OGGETTO **Presentazione osservazione.**
Progetto: "PIZZONE II" - Impianto di generazione e pompaggio"
Procedura: Valutazione Impatto Ambientale (PNIEC-PNRR)
Codice Procedura: 9903

ID: 9903 PIZZONE II - Impianto di generazione e pompaggio

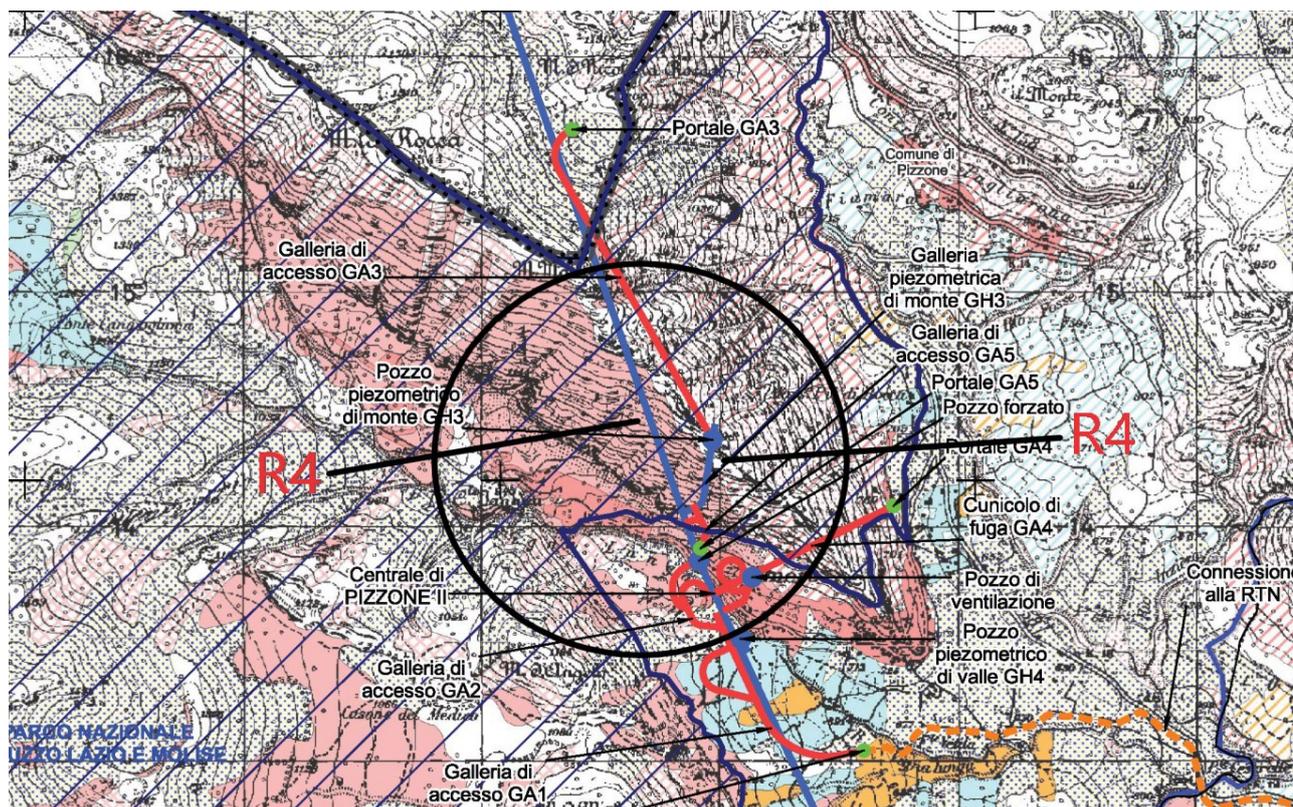
Una delle teorie adottate per giustificare la realizzazione dei cantieri vicino ad aree antropizzate sostiene che la fauna selvatica locale sia ormai abituata alla presenza umana e che, pertanto, non subirebbe ulteriori disturbi. Tuttavia, questa affermazione è tecnicamente discutibile. I cantieri previsti, a causa della loro scala e intensità, risulterebbero molto più invasivi rispetto ai normali livelli di antropizzazione presenti nell'area. **Gli impatti sul comportamento della fauna, in termini di disturbo acustico, vibrazioni e modifiche ambientali temporanee, sarebbero di entità tale da influenzare negativamente non solo la fauna, ma anche la qualità della vita della popolazione residente, con potenziali conseguenze in termini di inquinamento atmosferico e acustico.**
